ED-HMI3630-116C

产品变更通知

by EDA Technology Co., Ltd

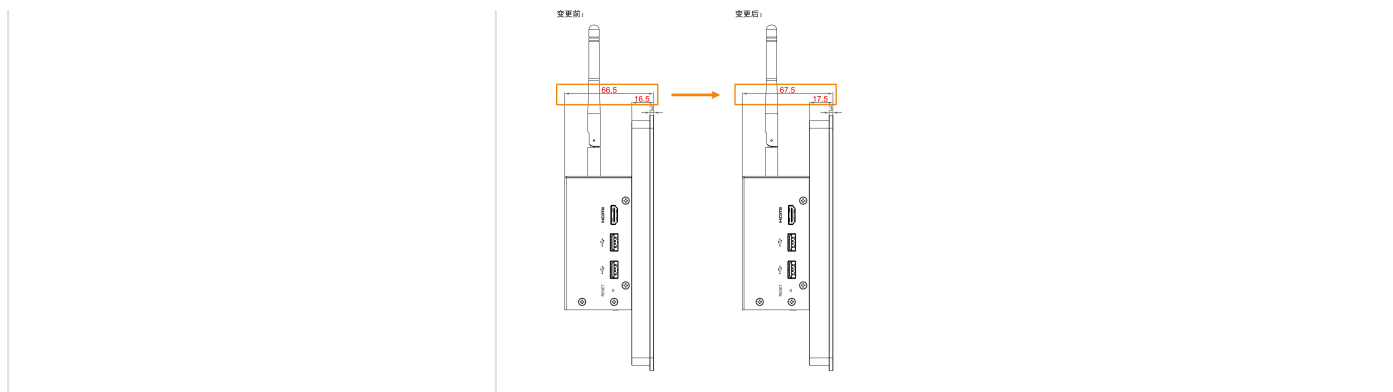
变更点	说明
LCD屏框厚度增加1mm	对LCD屏框结构进行了优化设计，以预留更充裕的内部走线空间。 - LCD屏框厚度：由16.5mm调整为17.5mm。 - 产品总厚度：由66.5mm相应调整为67.5mm。
